SOLICITATION AMENDMENT
MODIFICATION DE L'INVITATION

Title - Sujet Indoor & Outdoor walk-in Freezer-Re	
Solicitation No. - N° de l'invitation 21120-133422/A	Amendment No. - N° modif. 010
Client Reference No. - N° de référence du client 21120-13-1913422	Date 2014-01-16
GETS Reference No. - N° de référence de SEAG PW-\$KIN-650-6189	
File No. - N° de dossier KIN-2-38306 (650)	CCC No./N° CCC - FMS No./N° VME
Solicitation Closes - L'invitation prend fin at - à 02:00 PM on - le 2014-01-24	
Time Zone Fuseau horaire Eastern Standard Time EST	
F.O.B. - F.A.B. Plant-Usine: <input type="checkbox"/> Destination: <input type="checkbox"/> Other-Autre: <input type="checkbox"/>	
Address Enquiries to: - Adresser toutes questions à: Rombough, Lori	Buyer Id - Id de l'acheteur kin650
Telephone No. - N° de téléphone (613) 545-8061 ()	FAX No. - N° de FAX (613) 545-8067
Destination - of Goods, Services, and Construction: Destination - des biens, services et construction:

MODIFICATION 010

La présente modification a pour but de répondre aux questions de soumissionnaires potentiels et de réviser l'exigence.

Emplacement approximatif des étagères

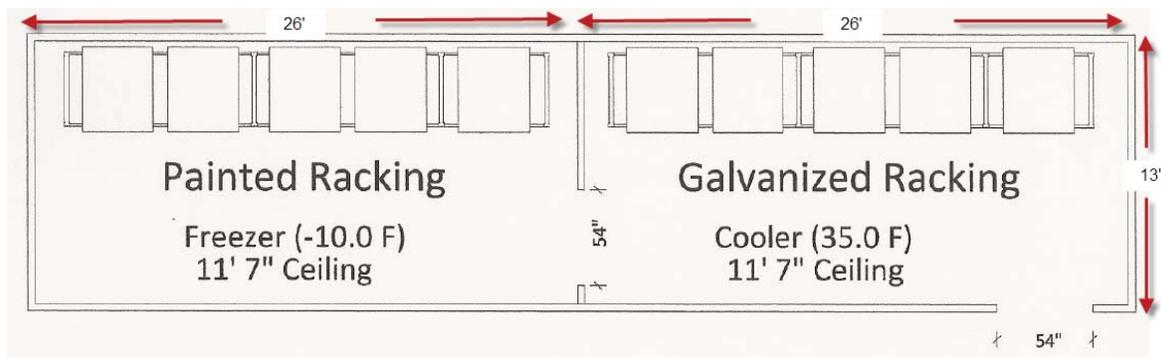
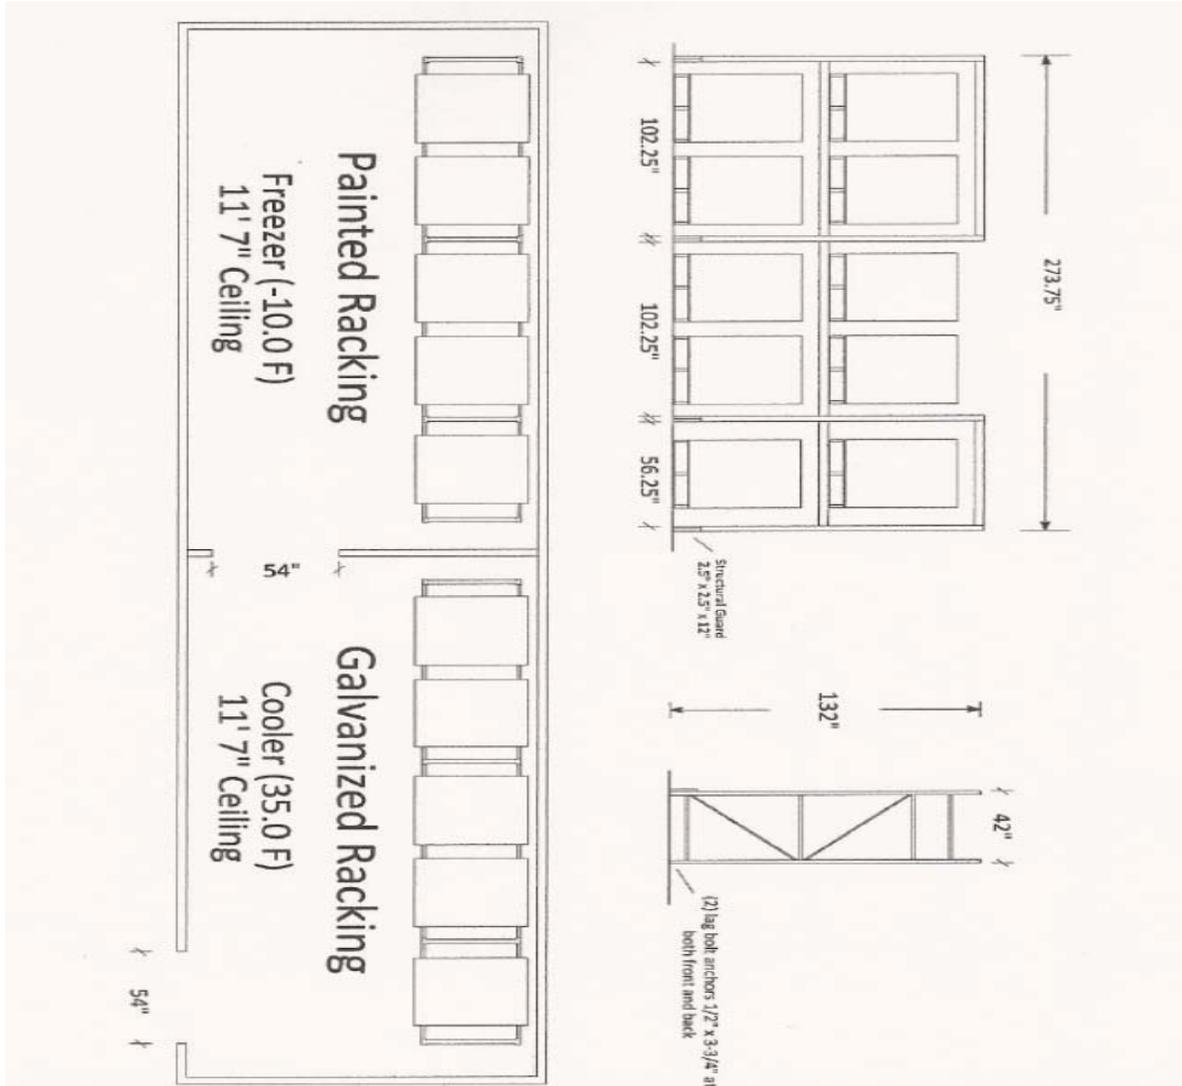
NOTE AUX SOUMISSIONNAIRES : Renseignements supplémentaires à propos du bâtiment du service alimentaire de l'Établissement de Bath – Ensemble réfrigérateur/congélateur-chambre extérieur : n°s 5 et 5a, dessin de l'Établissement de Bath F210.

Les systèmes de rangement, qui seront achetés en vertu d'une autre DDP, seront placés dans le réfrigérateur/congélateur extérieur dans l'aire de réception.

Veillez noter que pour pouvoir installer ces systèmes de rangement, il faudra ajuster le serpentin d'évaporateur et les portes en conséquence.

INSÉRER – Dessin

SUPPRIMER – Dessin dans l'Établissement de Bath F210
